## CYCLO-FICHE n°1 - Bd Mont-Alma à Saint-Pierre-du-Mont

**Date :** lundi 20 Mai 2024  
Visite sur site le 17 Mai 2024

- Boulevard de Mont-Alma à Saint-Pierre-du-Mont.

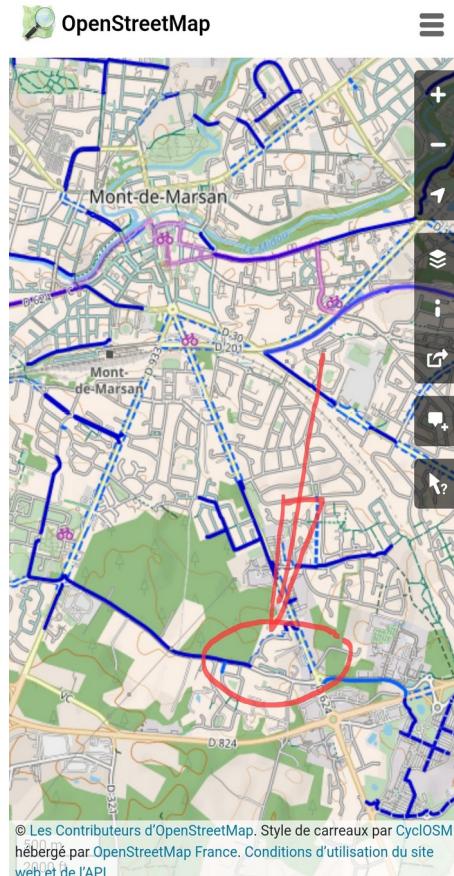
- 1 - Accès au quartier de la Tuilerie (rue des Apiculteurs et rue des Sabotiers) dangereux depuis la piste cyclable (accès en contre-sens) et largeur insuffisante 1,00 et 0,80m pour les vélos cargo et vélos avec remorque.

Proposition : réalisation d'un accès de la piste cyclable au Nord vers la rue des Apiculteurs sur l'ancien accès avec un marquage au sol en damiers vert et restaurer l'ancienne piste cyclable côté sud.
